Mission régionale d'autorité environnementale

Avis en date du 8 mars 2019 de la Mission régionale d'autorité environnementale d'Île-de-France sur le projet d'aménagement du site Safran au 71, rue de la Tour Billy à Argenteuil (95)

Plan masse du groupe scolaire projeté (Source : Etude d'impact – p. 264)

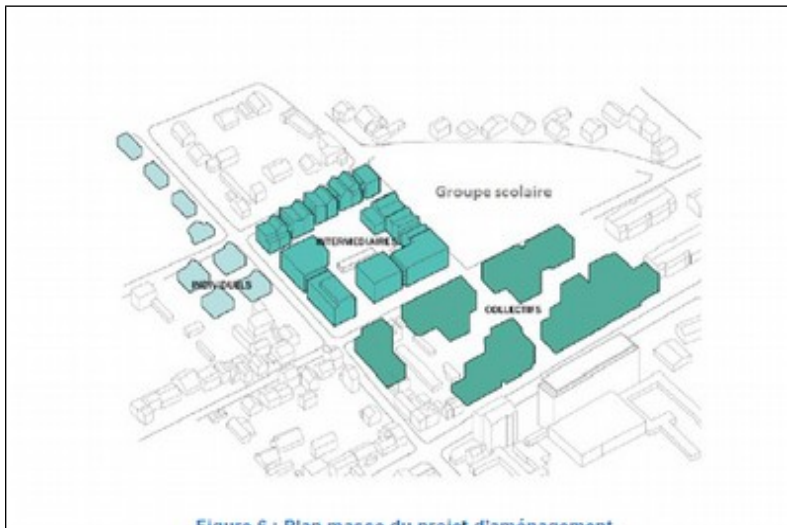
La présentation de la conception du futur groupe scolaire n'est que peu développée dans l'étude d'impact (plan masse reproduit ci après).

Il y est indiqué que « le projet se démarque des autres groupes scolaires d'Argenteuil par sa nécessité de compacité des locaux et l'intégration dans un même bâtiment des 2 écoles maternelle et élémentaire, des 2 centres de loisirs et des locaux de restauration. » « (p.264). L'ensemble apparaît, pour la MRAe, au vu du plan masse, compact et minéral.

Plan masse du projet - Schéma des circulations (source : Étude d'impact – p. 29 et 271)

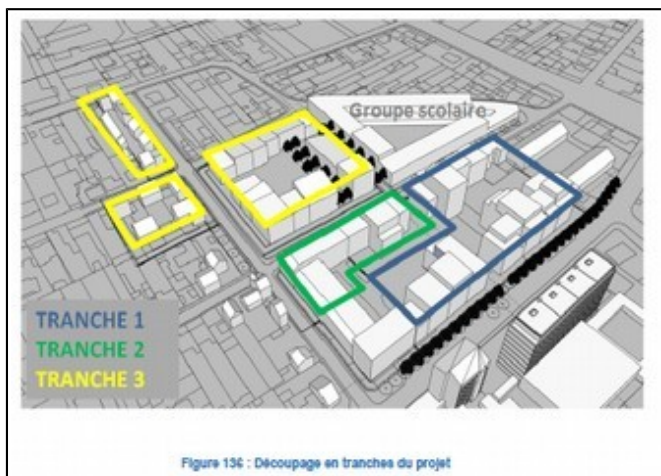
La MRAE recommande de préciser le nombre de niveaux des sous-sols par bâtiments.

La MRAE recommande de justifier la fermeture au public de la sente piétonnière entre la rue de la Tour Billy et le boulevard Gallieni

Figure 110 : Localisation de différentes zones sur le site (source : AECOM)

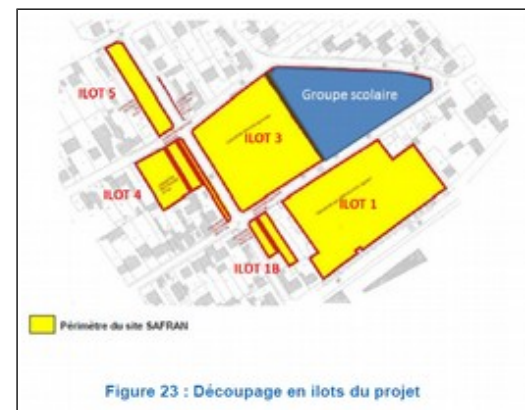
Une synthèse de la pollution par îlot mérite pour la MRAe d'être établie.

- les cyanures ont été peu recherchés¹²,
- qu'aucun prélèvement n'a été réalisé au niveau des transformateurs n°6 et n°13 ainsi qu'au niveau de certains ateliers machine-outil (huiles),
- que la recherche de radioactivité n'a pas été abordée¹³,
- et que, compte tenu de la présence des anciens bâtiments qui ont réduit les possibilités d'investigation, des investigations plus précises restent encore à réaliser au droit de leurs emprises, lorsqu'elles auront été libérées.

La MRAe recommande de compléter le diagnostic de l'état des sols après la démolition des bâtiments
